**ARPAT - AREA VASTASUD . Dipartimento di Arezzo**

**Comune di San Giovanni Valdarno**

**Oggetto: Valutazione di Impatto Ambientale (D.Lgs.152/2006 e LR 10/2010) di competenza comunale relativa al “Progetto di Recupero ambientale e funzionale di cave dismesse ai sensi dell’art.25 Comma 3 delle NTA con coltivazione dell’area estrattiva denominata Carpinete, Comune di San Giovanni Valdarno (AR). Richiesta Integrazioni**

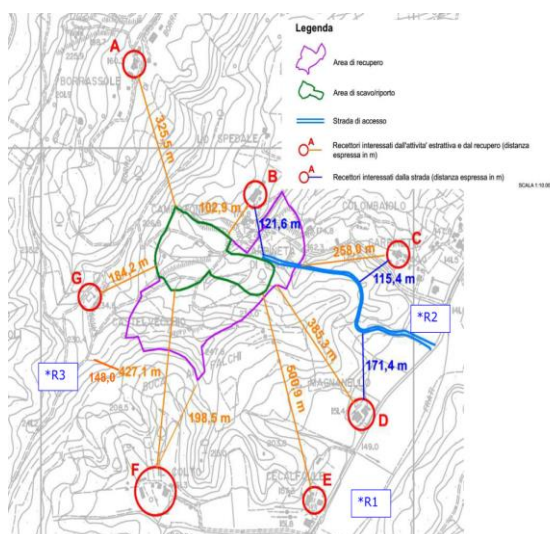
4. la documentazione integrativa non riporta una nuova cartografia delle distanze dei recettori dalle varie aree di coltivazione e ripristino per cui si presume sia valida quella della documentazione del 2019 che si riporta nuovamente:

5. laddove tuttora valida tale planimetria si ritiene che non sia stata chiarita la incogruenza sulle distanze dichiarate dei recettori dall'area di cava sulle quali sono basate le stime; nello specifico si era già dedotto dalla prima documentazione che le distanze sono differenziate per le fasi di scoperchiatura-coltivazione (linea verde) e ripristino (linea viola), ma dalla cartografia tali distanze non sono graficamente coerenti: ad esempio se la distanza di B dall'area di coltivazione è 103 m la distanza dalla linea viola dell'area di ripristino sembrerebbe non potere essere superiore a circa 30 m (non coerente con gli 80 m dichiarati); a meno che parti dell'area di ripristino (linea in viola) siano già completamente ultimate e non saranno oggetto di ulteriori lavorazioni e quindi le distanze andranno precisate rispetto alle effettive aree di ripristino (come sembrerebbe dall'esame delle altre tavole 3.1 e 4.0 allegate al progetto); in tale caso andranno aggiornate le distanze anche sulla cartografia della documentazione di impatto acustico e se necessario le stime basate su tali distanze.
